Tilsynsrapport til offentliggørelse

Virksomhedens navn	I/S VESTFORBRÆNDING, GLOSTRUP
Virksomhedens adresse	GlostrupEjby Mosevej 2192600
CVR nummer	10866111
Virksomhedstype	5.2a Bortskaf/nyttig-Dagreno. > 3 tons/t, forbrænding
Tidspunkt for tilsynet	11. november 2016
Baggrunden for tilsynet	Præsentation af ny 1. sagsbehandler i Mst Opfølgning på forrige tilsyn, indskærpelse og div. udeståender
Varsling af tilsynet	Ja (kort varsel)
Deltagere fra virksomheden	Per Wulff, Kim Crillesen, Martin Christensen, Arnfinn Bech, Kurt Engberg, Stig Pedersen, Erling Reinholdt Bojsen, Bernhardt?
Øvrige deltagere	
Tilsynet udført af	Preben Christophersen, Annemarie Brix
Tilsynet omfattede	Præsentation af Preben Christophersen som ny 1. sagsbehandler hos MST Opfølgning på tidligere tilsyn vedr.: - belægninger, kølemidler, afløb ved sættevogne til madaffald, nye containere på rampen, støj fra ventilator Andet: - Ansøgning om opbevaring af farligt affald fra husstandsindsamling - Fremsendte instrukser - Stikprøvekontrol af affald fra sep. Månedsrapport - Olieudskillere - Støjredegørelse (kommende) - Forespørgsel fra VF om fravigelse af krav om optælling af containere - Revurdering af miljøgodkendelsen

Se fotos

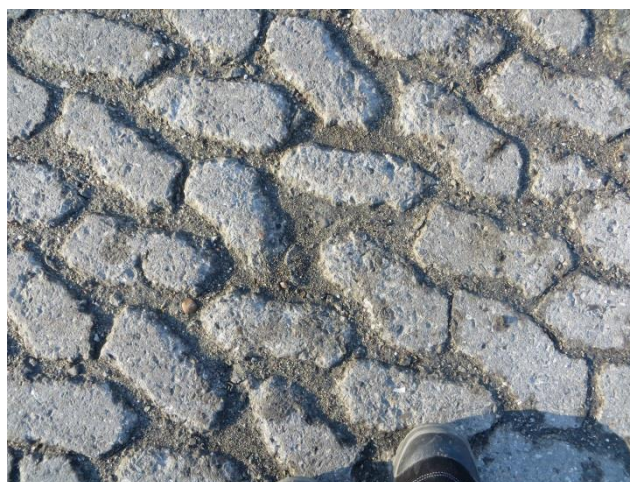
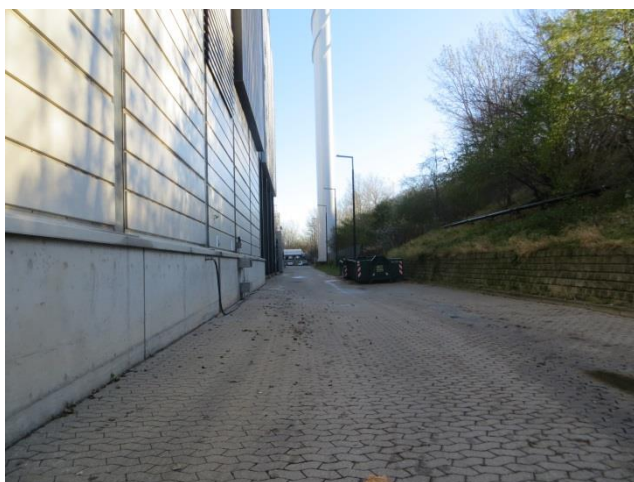
Revner i betonbelægningen er udbedret. Der vil dog sandsynligvis igen komme revner og samlinger blive utætte, da betonpladerne arbejder som følge af temperaturændringer m.v.

SF-sten belægningen var også blevet udbedret, men det må konstateres, at stenen vil sætte sig igen og furer blive utætte, også omkring brønde, samt, at der vil opstå lunger som følge af den tunge trafik. Desuden bliver stenene eroderet / nedslidte med tiden.

MST oplyste derfor, at løbende inspektion og vedligehold vil blive en del af revurderingen.

MST oplyste også, at BTR efter al sandsynlighed vil blive et krav i forbindelse med revurderingen, da slagge betragtes som farligt affald og der har været oplagret slagge og nu håndteres slagge og flyveaske på området og hvor der er placeret olieudskillere. VF kan med fordel allerede nu indtænke dette.
